Vorhabenbezogener Bebauungsplan „Südlich Bleicher Bach“

im Bereich zwischen den Straßen Neuhausen und An der Schmiede und dem Bleicher Bach im beschleunigten Verfahren
gemäß § 13a BauGB

Ergebnis der förmlichen Beteiligung der Öffentlichkeit sowie der
Behörden und sonstigen Träger öffentlicher Belange
Beschluss zur erneuten Auslegung gemäß § 4a Abs. 3 BauGB

Planungs- und Bauausschuss am 17.02.2022
Stadtrat am 24.02.2022

LAGEPLAN 1:500

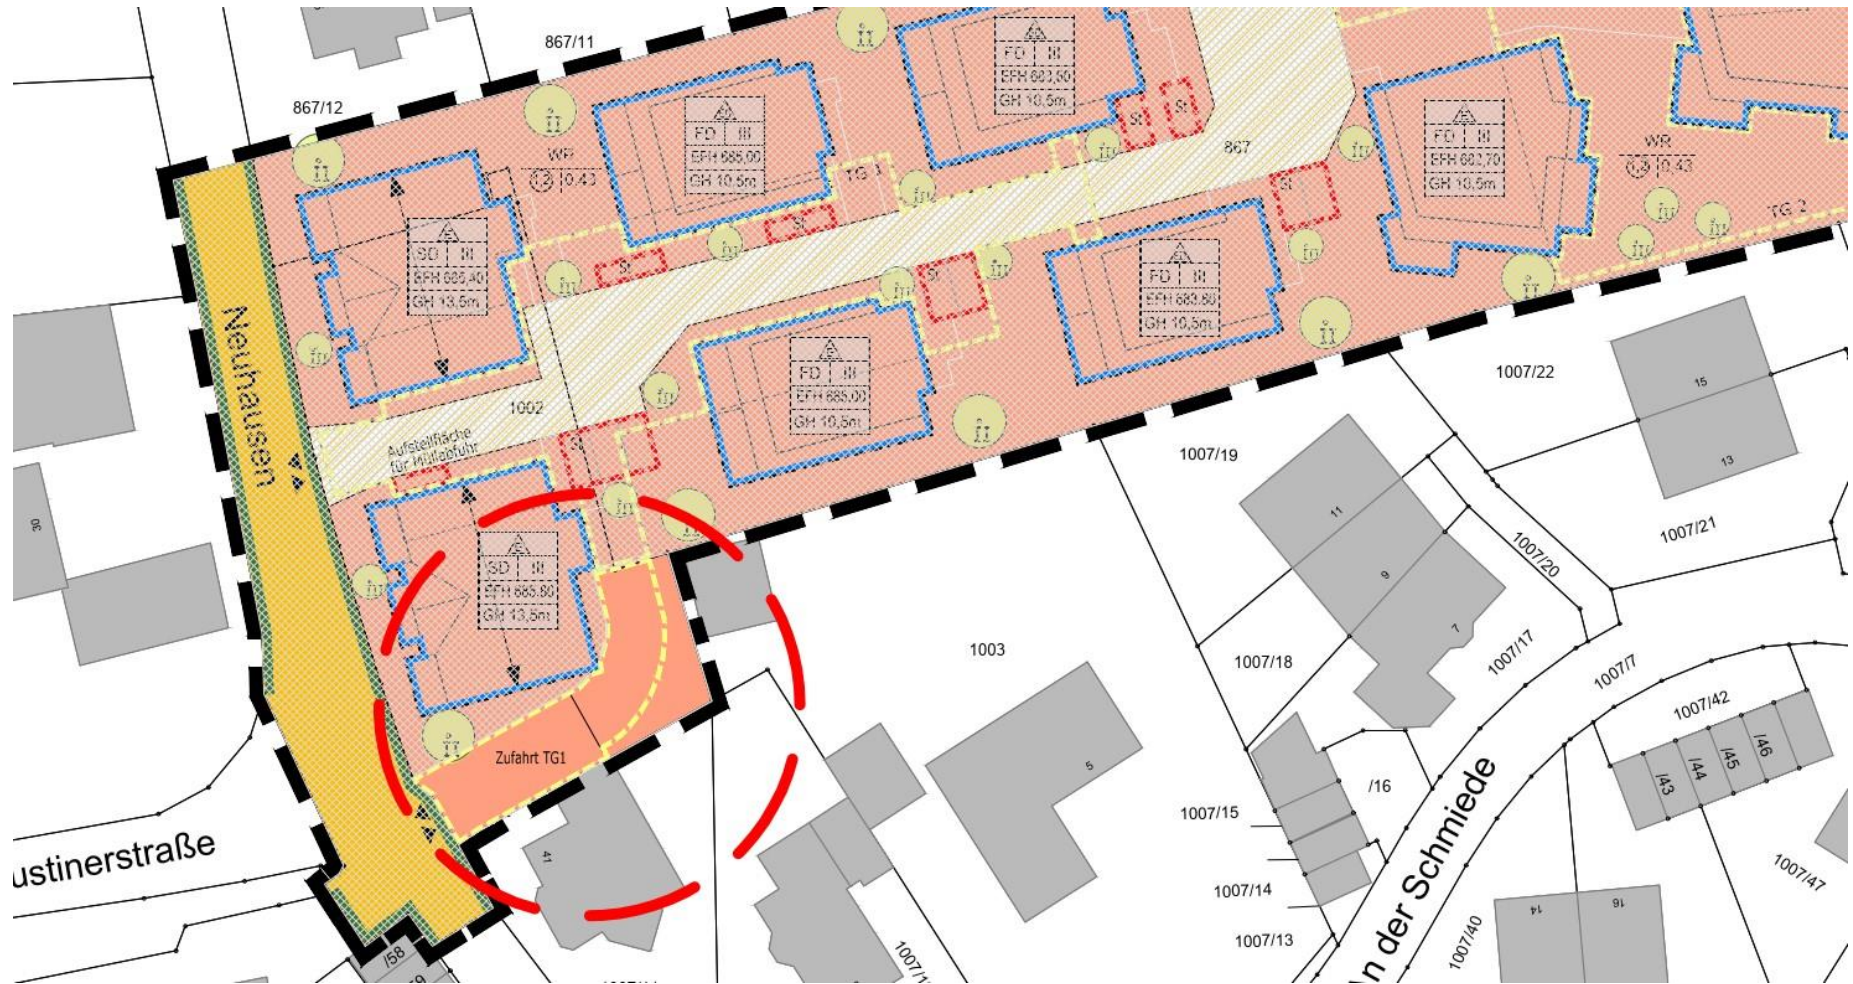
Mehrere Eigentümer bzw. Anwohner äußern Bedenken, die Art der baulichen Nutzung würde nicht passen und das Maß der baulichen Nutzung (Geschossigkeit, Gebäudehöhe, GR/GRZ/GFZ, Kubatur) als deutlich zu groß. Es gibt Bedenken, das Vorhaben füge sich nicht in die bebaute Umgebung ein.

BP 604 u. Nr. 604-1 treten hinsichtlich Geschossigkeit außer Kraft und werden durch vBP 604-6 ersetzt. Festsetzung von 3-4 VGs sind somit zulässig. Haus D überragt Häuser „Am Bach“ um ca. 5,50 m. Die Häuser sind allerdings min. 40 m weit entfernt und werden durch Bleicher Bach und Bäume getrennt. An der Schmiede 17 hat gleiche Höhe wie Haus D. Häuser A sind 1,40 m niedriger als „Neuhausen 30“ und deutlich kleiner als vom Bedenkenträger angenommen. Großteil der Gebäude befinden sich im hinteren Grundstücksteil.

Die Abstandsflächen wurden nochmals überprüft. Hierbei stellte sich heraus, dass diese bis auf eine Ausnahme eingehalten werden: Die eingebaute Einfahrt zur westlichen Tiefgarage wird deshalb nachträglich in Abstimmung mit der unteren Immissionsschutzbehörde, der unteren Baubehörde und dem Amt für Tiefbau und Verkehr so verändert, dass keine Abstandsflächenüberschreitungen auf die Nachbarflurstücke 1007/11 und 1003 mehr anfallen. Der Abstandsflächenplan wird aktualisiert. Den Einwänden wird teilweise entsprochen. Die Einfahrt zur westlichen Tiefgarage wird so verändert, dass keine Abstandsflächen mehr auf die Nachbarflurstücke 1007/11 und 1003 fallen.
